リコール届出一覧表

リコール届出日：平成28年5月13日

リコール届出番号	外-2332	リコール開始日	平成28年 5月13日
届出者の氏名又は名称	ジャガー・ランドローバー・ジャパン 株式会社 代表取締役 ハンソン・マグナス・ユタカ <div style="float: right; border-left: 1px solid black; border-right: 1px solid black; padding: 0 10px;"> 製作国：英国 製作者名： ジャガー・ランドロー バー・リミテッド </div> <div style="text-align: right; margin-top: 10px;"> 問い合わせ先： ランドローバーお客様相談室 0120-92-2992 </div>		
不具合の部位（部品名）	動力伝達装置（トランスミッションコントロールモジュール）		
基準不適合状態にあると認める構造、装置又は性能の状況及びその原因	①トランスミッションコントロールモジュールにおいて、制御プログラムが不適切なため、車両が停止する直前にギヤセクターを前進から後進に変更すると、当該モジュールがトランスミッション内部の油圧の変化を異常として検知することがある。そのため、警告灯が点灯し、ギヤセクターが後進の状態ではニュートラルに切り替わり走行できなくなるおそれがある。 ②トランスミッションコントロールモジュールにおいて、制御プログラムが不適切なため、クラッチ板を作動させるソレノイドの電流値が異常として検知することがある。そのため、走行中に警告灯が点灯し、ギヤがニュートラルになり走行できなくなるおそれがある。		
改善措置の内容	全車両、トランスミッションコントロールモジュールの制御プログラムを対策プログラムに書き換える。		
不具合件数	①7件、②1件	事故の有無	なし
発見の動機	市場からの情報、および国土交通省からの指摘による。		
自動車使用者及び自動車分解整備事業者に周知させるための措置	<ul style="list-style-type: none"> ・使用者： 電話又はダイレクトメールで通知する。 ・自動車分解整備事業者： 日整連発行の機関誌等へ掲載する。 ・改善実施済車には、運転席側ドアロックストライカー付近に外-2332のステッカーを貼付する。

改善箇所説明図

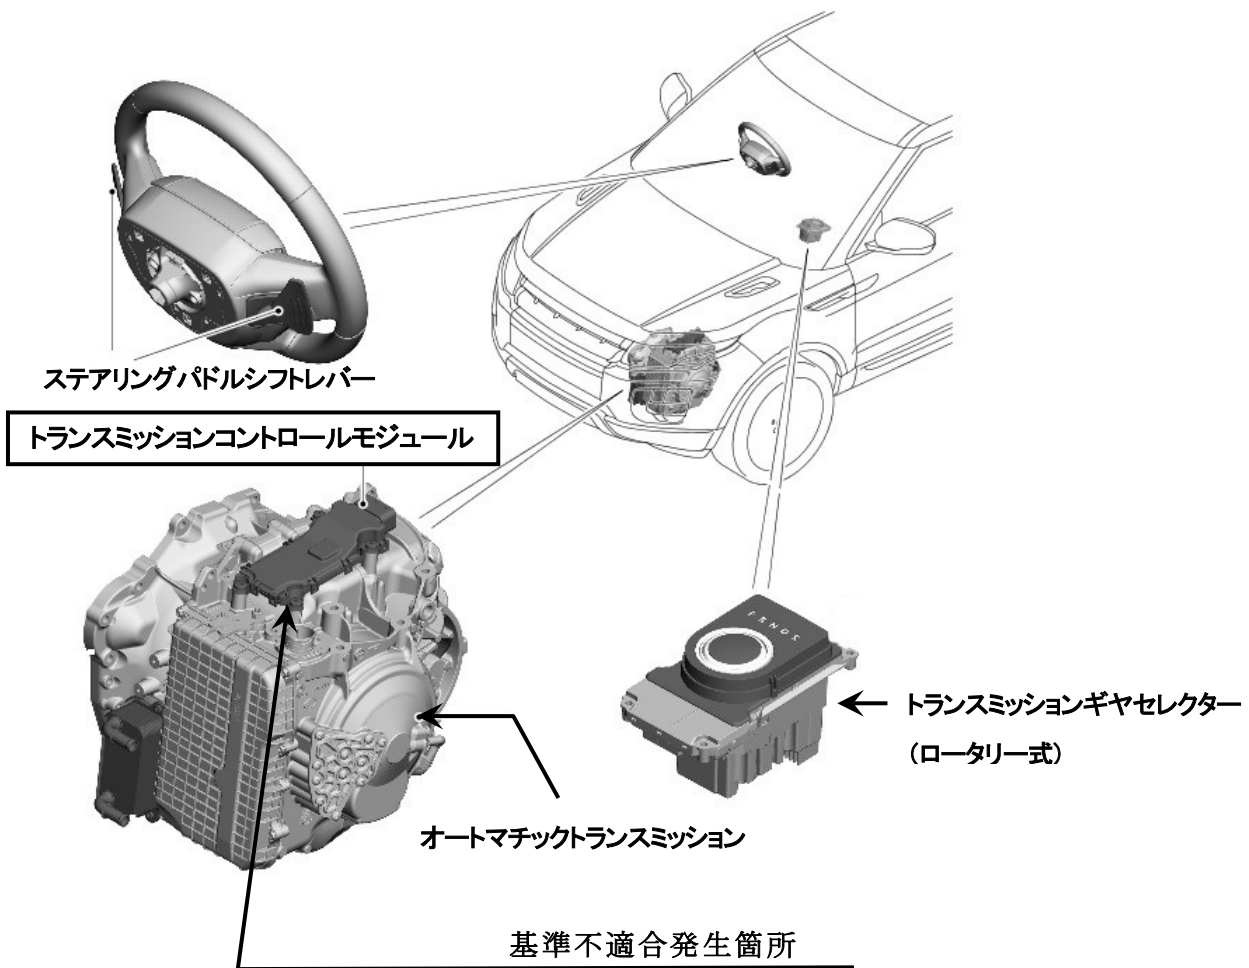
①トランスミッションコントロールモジュールにおいて、制御プログラムが不適切なため、車両が停止する直前にギヤセクターを前進から後進に変更すると、当該モジュールがトランスミッション内部の油圧の変化を異常として検知することがある。そのため、警告灯が点灯し、ギヤセクターが後進の状態でギヤがニュートラルに切り替わり走行できなくなるおそれがある。

②トランスミッションコントロールモジュールにおいて、制御プログラムが不適切なため、クラッチ板を作動させるソレノイドの電流値が異常として検知することがある。そのため、走行中に警告灯が点灯し、ギヤがニュートラルになり走行できなくなるおそれがある。

全車両、トランスミッションコントロールモジュールの制御プログラムを対策プログラムに書き換える。

識別：トランスミッションコントロールモジュールコネクタ部に白ペイントを塗布する。
